附 錄 二

變 更 後 建 築 平 面 圖 說

變更設計理由 二十三、建築筏基廢水池位置調整。		修正 △ △ △ △		LKPdesign 元宏聯合建築師事務所		地址: 台北市民權東路三段170號10F 電話: (02)27176699 傳真: (02)27170158 網址: www.lkpdesign.com		核准 APPROV BY 日期 DATE 校核 CHECK BY 比例 SCALE 繪圖 DRAWN BY 業務號碼 JOB NO.		51514		圖名 DRAWING 地下筏基層平面圖		圖號 DRAWING NO.		簽章 章		審核 核	
工程名稱 PROJECT 岳泰建設景美段集合住宅新建工程

地下四層平面圖 S:1/200

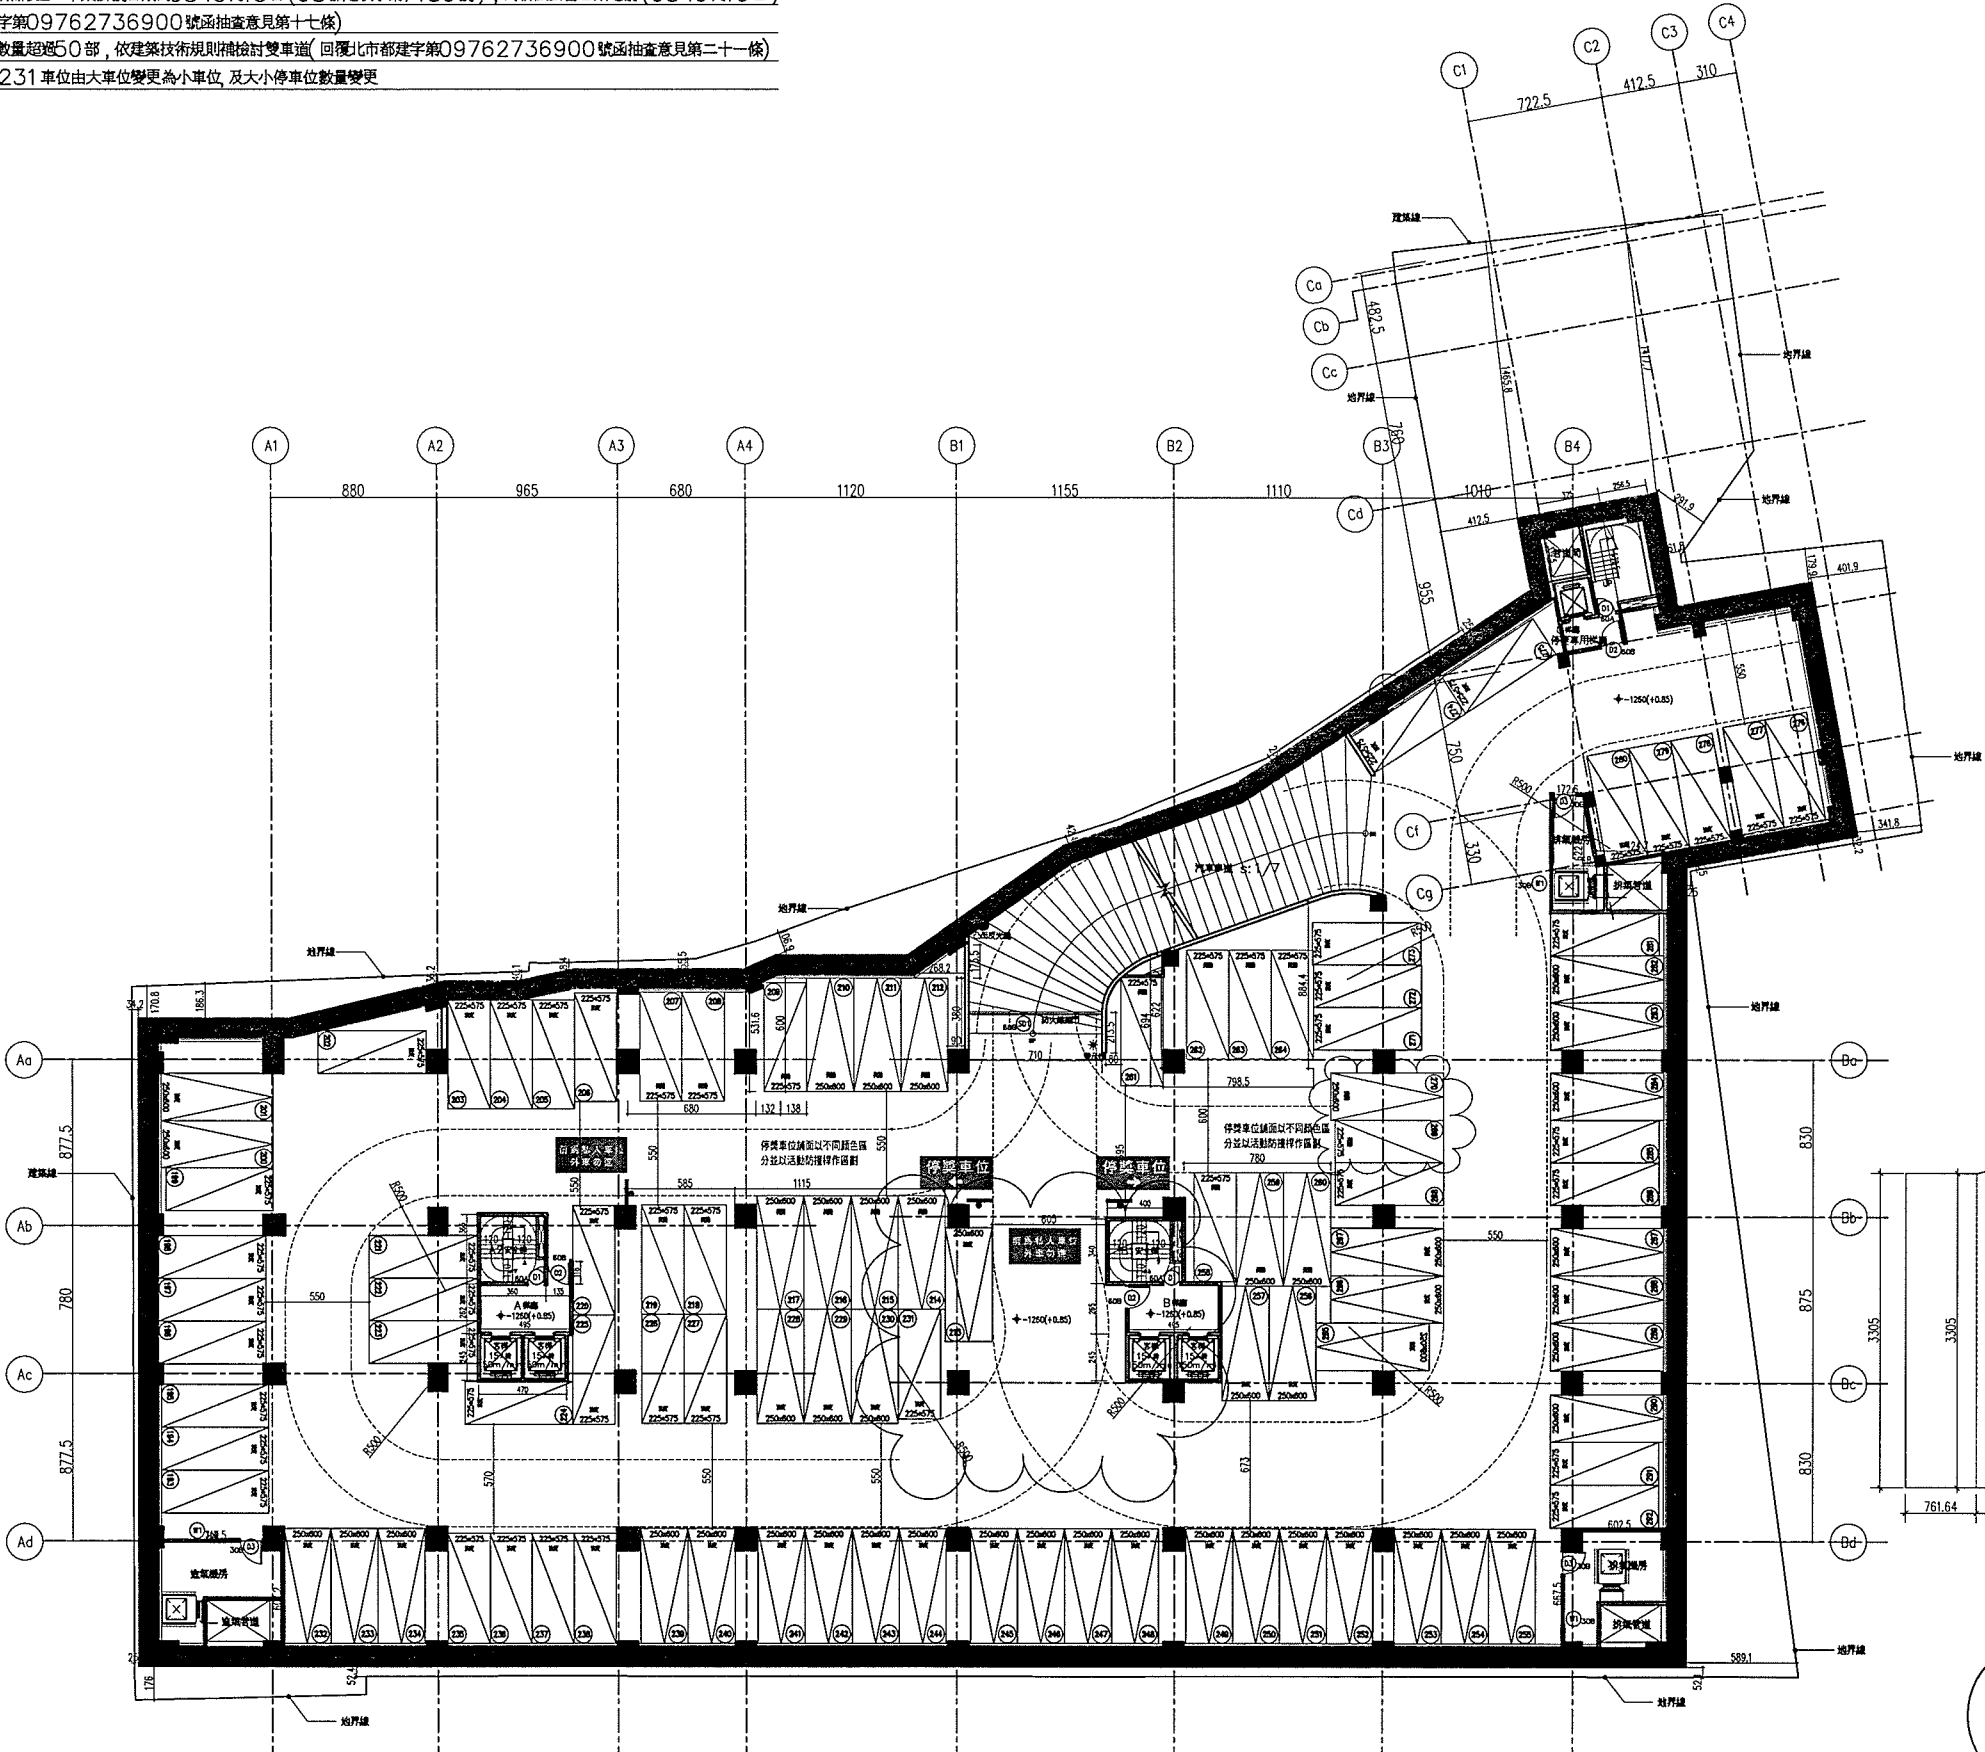
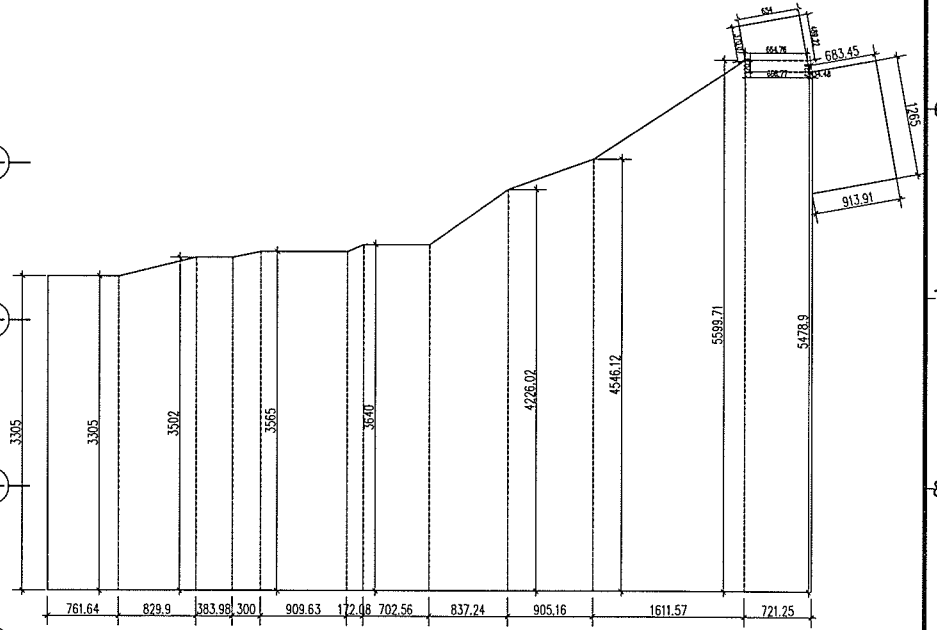
變更設計理由
一之1. 編號270車位轉向並配合停車位集中留設(回覆北市都建字第09762736900號函抽意見第一條)
一之2. 地下室外牆與基地界線距離補標示(回覆北市都建字第09762736900號函抽意見第二條)
一之17. 停車空間部小車位並排補修正:本案掛號日期為98年5月5日(98都建收字第7156號),為新法公告日期之前(98年9月16日),故適用於舊法(回覆北市都建字第09762736900號函抽意見第十七條)
一之21. B1~B5層停車位數量超過50部,依建築技術規則檢討雙車道(回覆北市都建字第09762736900號函抽意見第二十一條)
十. 地下層停車位調整,原編號231車位由大車位變更為小車位,及大小停車位數量變更

地下三層平面圖 S:1/200

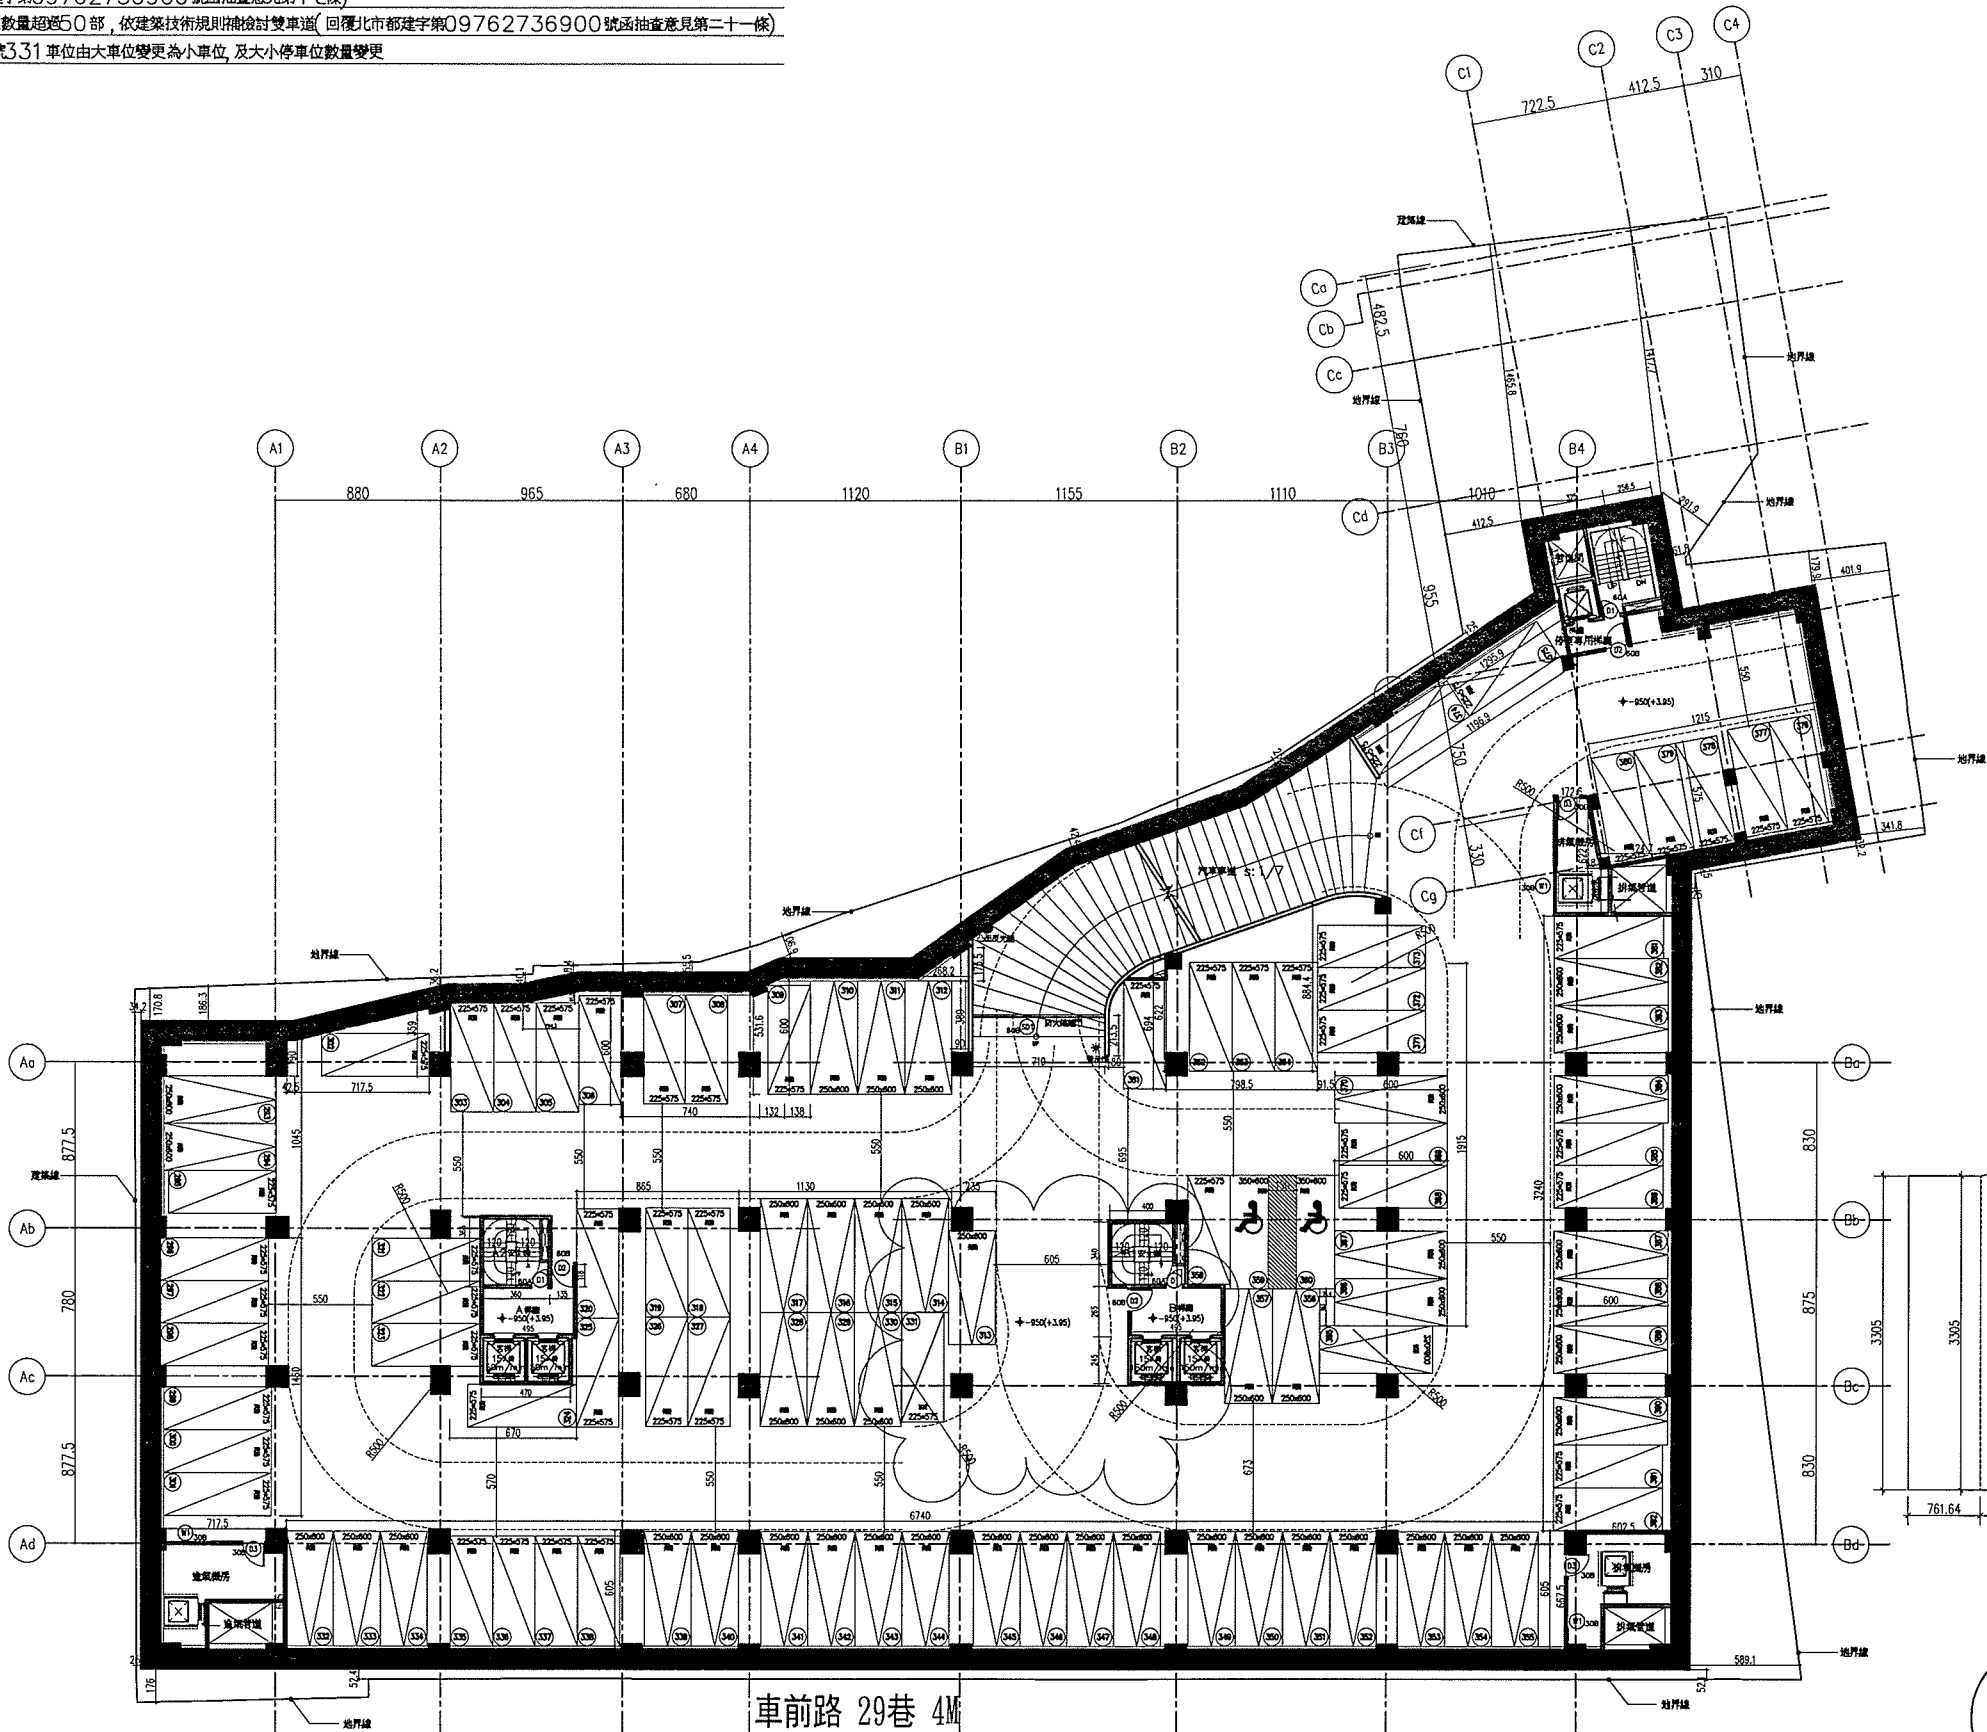
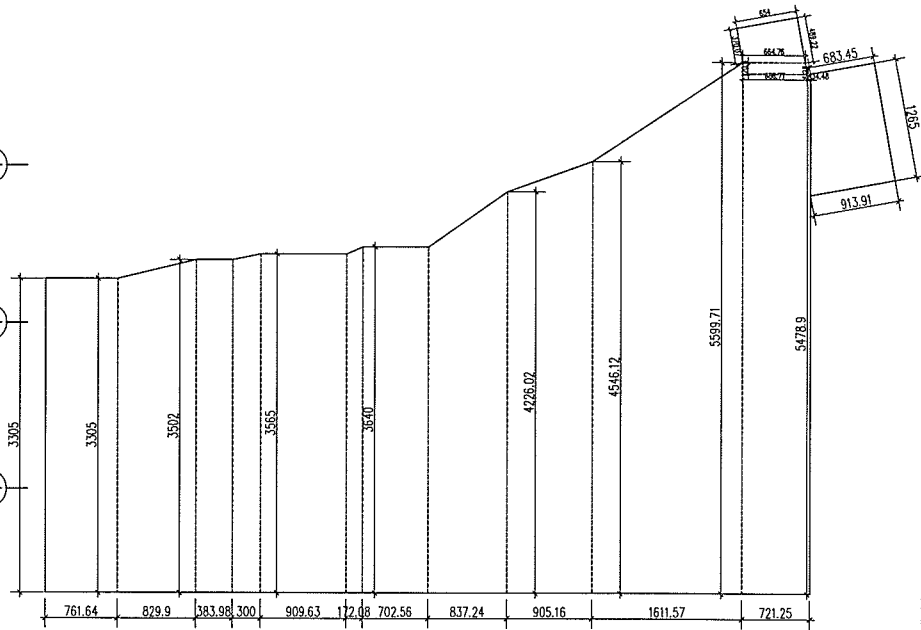
變更設計理由
一之2. 地下室外牆與基地界線距離補標示(回覆北市都建字第09762736900號函抽查意見第二條)
一之17. 停車空間部小車位並排補修正: 本案掛號日期為98年5月15日(98都建收字第7156號), 為新法公告日期之前(98年9月16日), 故適用於舊法(回覆北市都建字第09762736900號函抽查意見第十七條)
一之21. B1~B5層停車位數量超過50部, 依建築技術規則檢討雙車道(回覆北市都建字第09762736900號函抽查意見第二十一條)
十. 地下層停車位調整, 原編號331單位由大車位變更為小車位, 及大小停車位數量變更
